# Protokol o změně díla

Změnový list č. 44

Předmět díla	Oprava objektu Nádražní 4, Brno		
Objekt	Nádražní 4, Brno		
Objednatel	Statutární město Brno, městská část Brno-střed, Dominikánská 2, 601 69 Brno		
Zhotovitel	STRABAG a.s. Kačírkova 982/4, Jinonice, 158 00 Praha 5, IČ: 60838744		
TDI	[REDAKCE]		
Projektant	[REDAKCE]		
Popis změny	<p>V 8.NP opravovaného objektu je (na levé i pravé straně) na vnějších stěnách krajních bytových jednotek kamenný fasádní obklad. PO neuvažovala s případným očištěním této části. Přestože není vidět z ulice obklad, investor požaduje očištění a opracování obou stěn.</p>		
údaje o změně	Změnu vyvolal:	ZHOZOVITEL	
	Jedná se o změnu:	zúžení předmětu díla, kterou se snižuje cena díla	
	(zaškrtnout)	úprava předmětu díla s vlivem na cenu díla	X
		§ 222 odst. 4 ZZVZ - de minimis	X
	Způsob projekčního řešení změny:		
(zaškrtnout)	zápis do SO (deníku změn)	X	
	dodatek k PD		
	dokumentace skut. provedení	X	
	jiné		
údaje o ceně díla	ocenění změny předložil: Zhotovitel	Cenový nárůst za dodatek č.3 bez DPH

**Stavba:** OPRAVA OBJEKTU NÁDRAŽNÍ 4  
**Objekt:** Změnové listy  
**Rozpočet:** ZL044 Repase kamenného obkladu štitů 8.NP a nátěr rozvodnice (dvířka)

NADPĚŤ 4, PRŮTOK  
 J. NP.

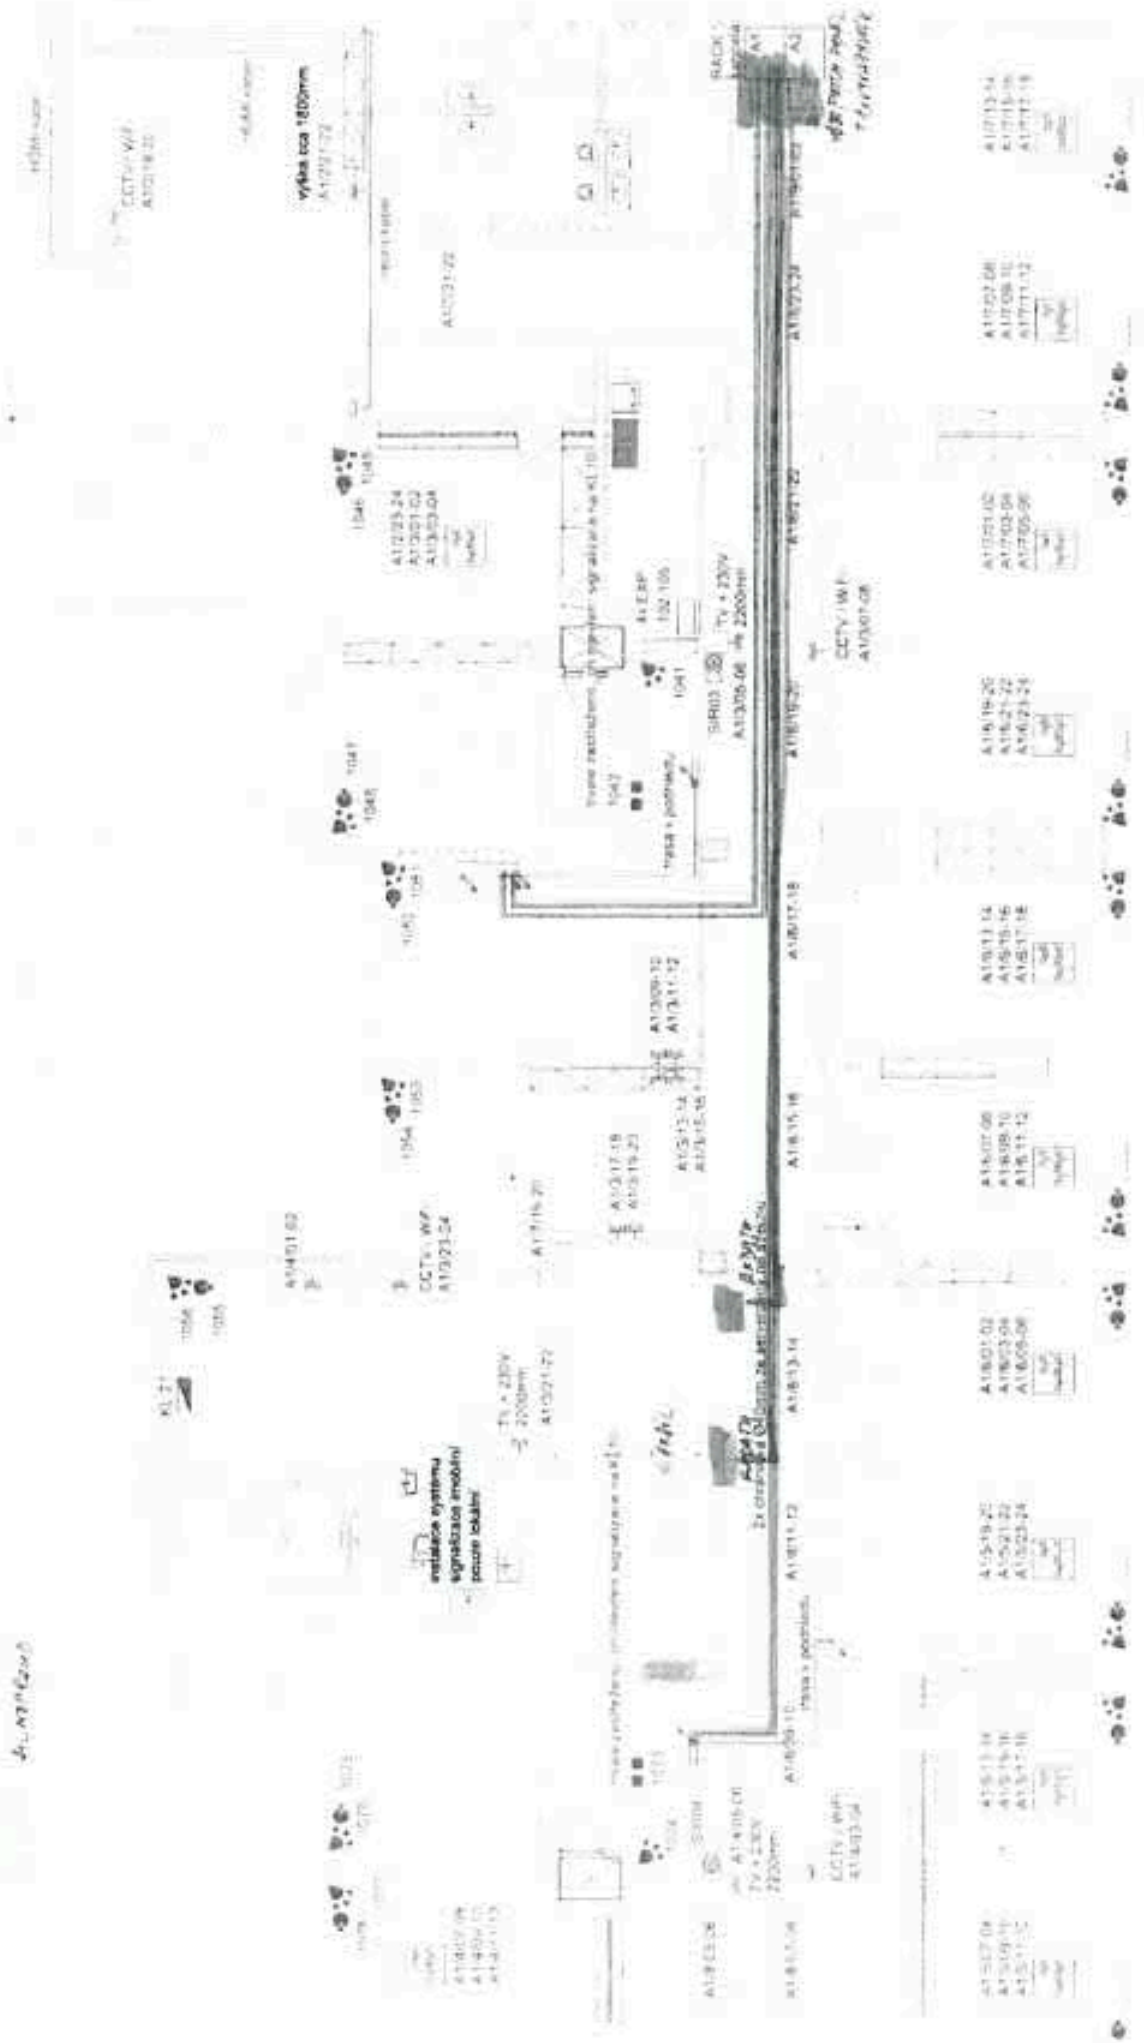
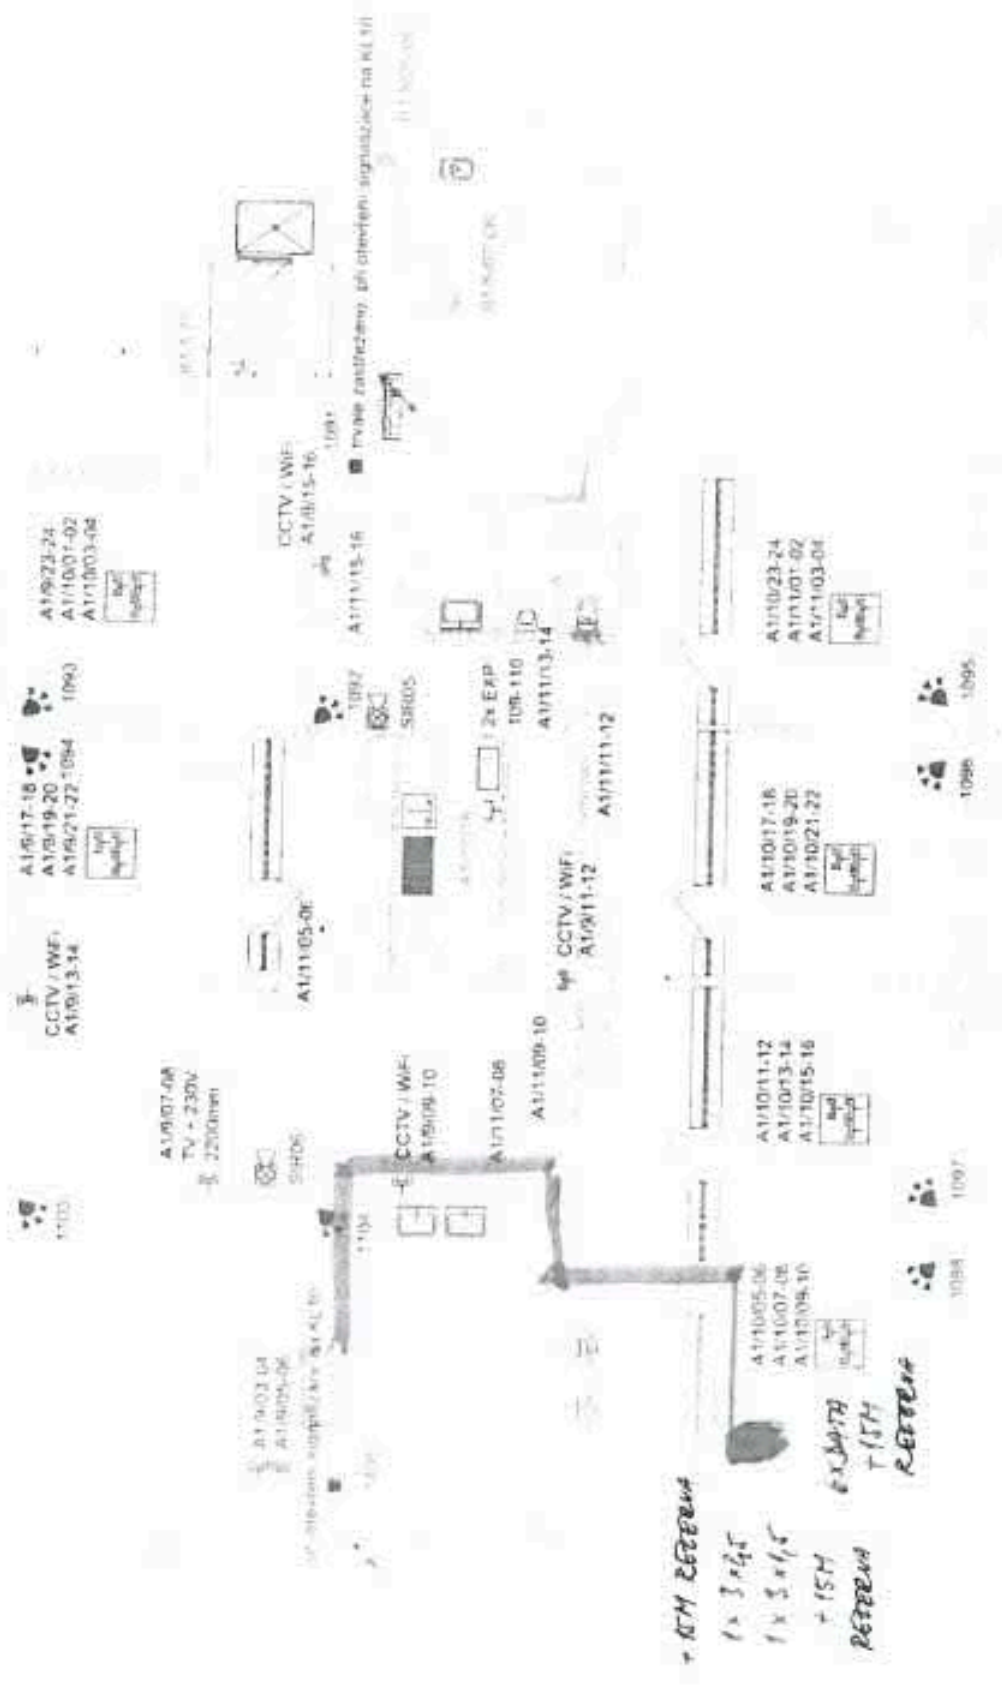
Zhotovitel (stavbyvedoucí)	01.04.2022	
	TDI	1.4.2022	
	Proj.	1.4.2022	
	Objednatel (stát zástupce)		
přílohy	Přílohy:		
	Rozpočet ke Změnovému listu č.050 - Silnoproud a slaboproud 2.NP a 3.NP matřika Výkresová část - Půdorys 2.NP, Půdorys 3.NP

- Potvrzují požadavek objednatele na doplnění datových zásuvek v bytech silnoproudou zásuvkou pro možnost připojení WiFi routerů.
- Potvrzují požadavek na přivedení datových a silnoproudých rozvodů do podhledu kanceláře vedle bytu č. 10, jako přípravu pro možné budoucí rozšíření prostor matiky o byt č. 10.
- Potvrzují platnost požadavků vedoucího Odboru informatika ze dne 23.2.2022, týkajících se doplnění rezervních přívodů v prostoru místnosti 2.06 a 2.11.

- 52 zásuvek vedle SLP v bytech;
- Příprava pro místnost 3.23 3.NP;
- Dětský koutek 2.11 2.NP;
- Chodba 2.06 matřika 2.NP

NADARIN 4, BEAT - 1. NP, M.O. 1.10.1 BEBEPUS  
M.O. 1.14

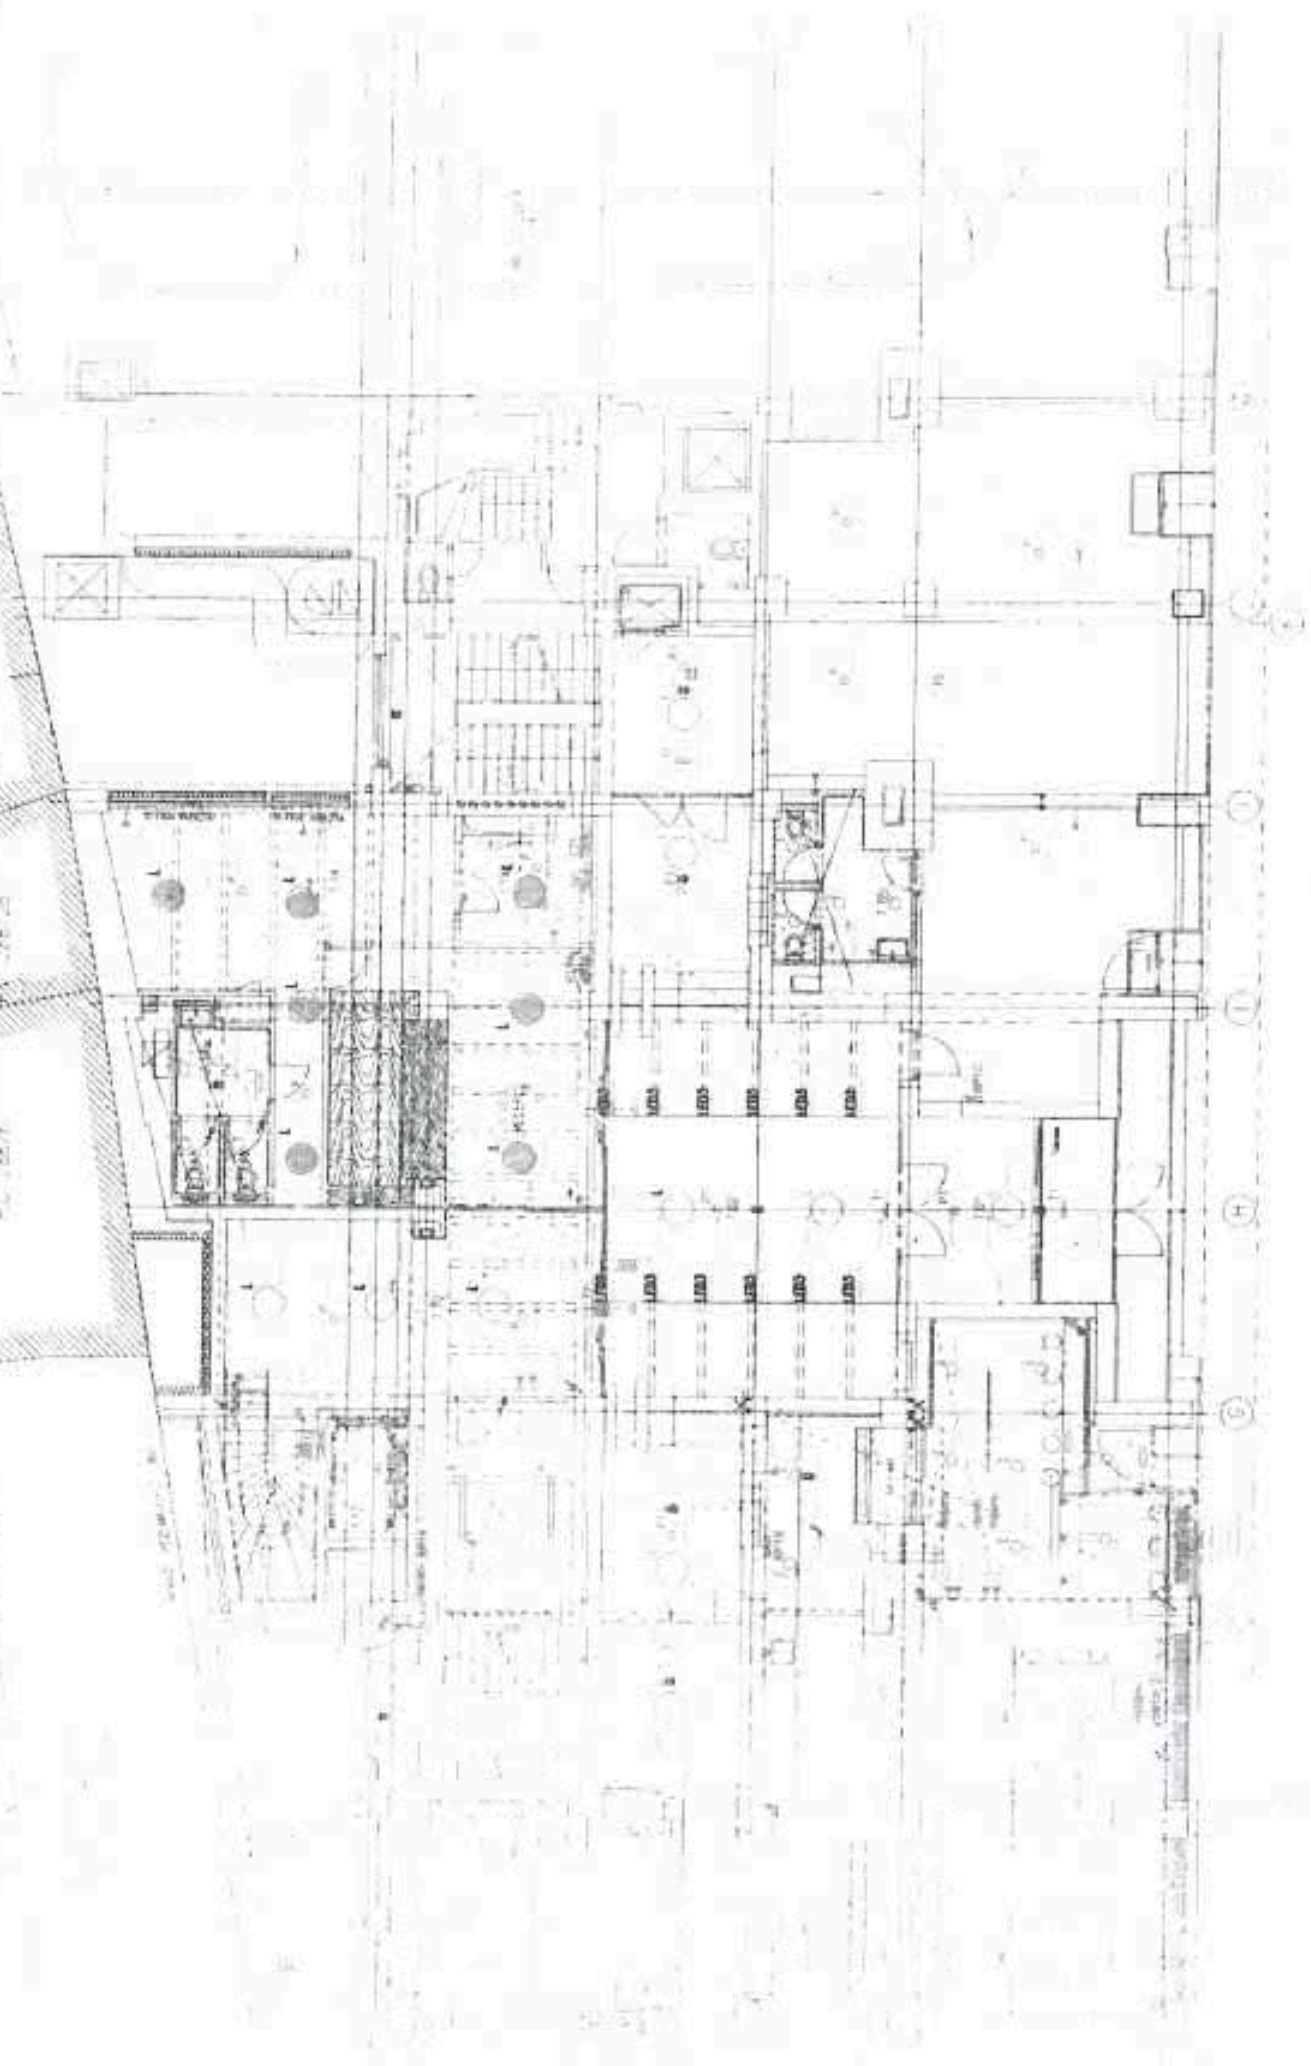
odsouhlasení změny	Změnu odsouhlasil:	datum	[REDAKCE]
	Zhotovitel (stat. zástupce)	01.04.2022	[REDAKCE]
	Zhotovitel (stavbyvedoucí)	01.04.2022	[REDAKCE]
	TDI	1.4.2022	[REDAKCE]
	Projektant	1.4.2022	[REDAKCE]
přílohy	Přílohy	[REDAKCE]	
	Rozpočet ke Změnovému listu č.051 - Silnoproud 1.PP_3.NP Svítidla Dokladová část ke ZL051 - Karta produktu svítidla L, Půdorys 1.NP - Recepce, zázemí recepce

Rozpočet: **ZL051 Silnoproud 1.PP - 3. NP - Svitidla**
